CIRCULAR CON CONSULTA N°1

23/10/17

PLAZA SAN MARTIN

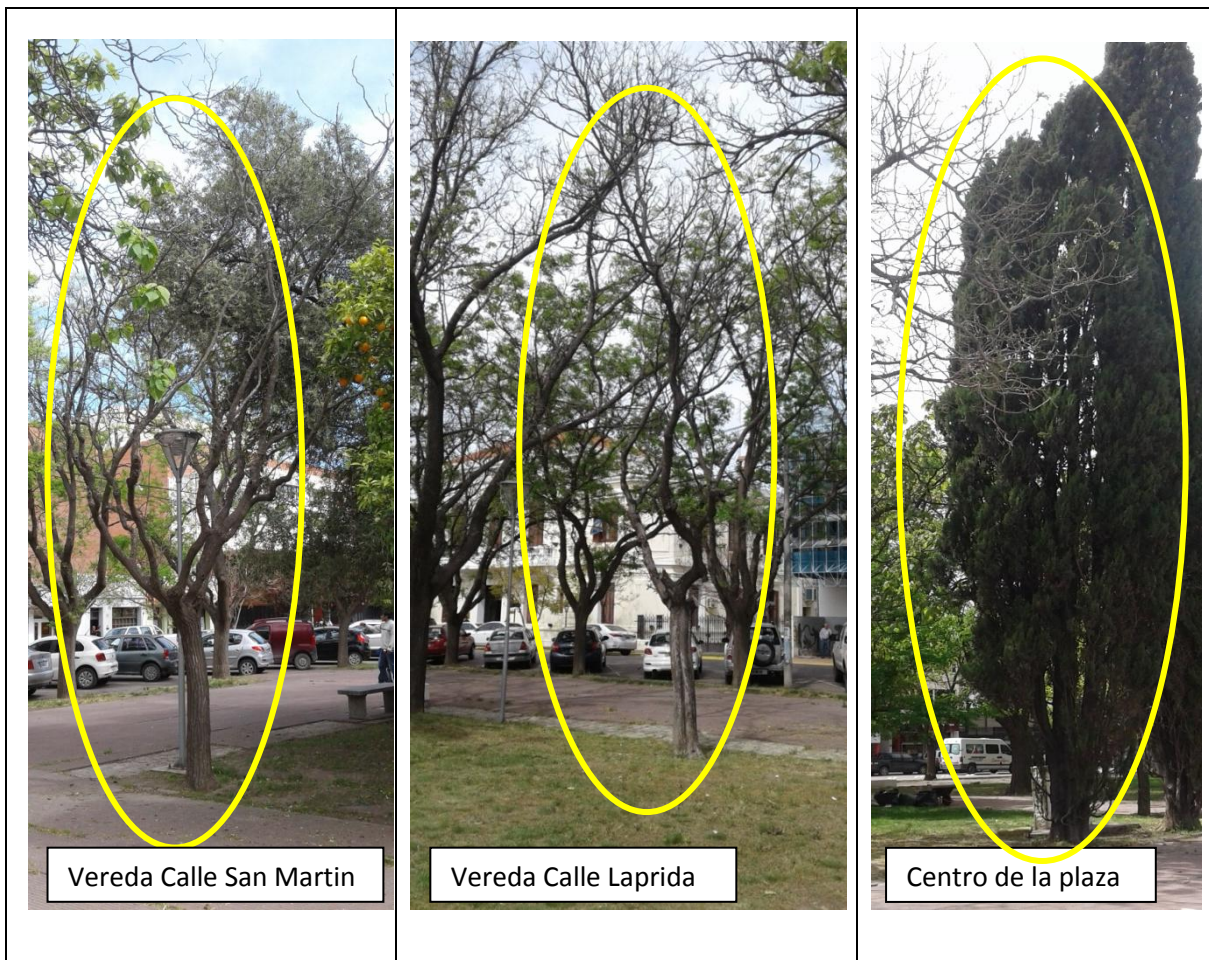
1. Colocación de árboles: El ítem esta en unidad de medida GLOBAL y no hay planos de cuantas son ni que especies.

RESPUESTA: Existe la aclaración en la circular sin consulta N°3.
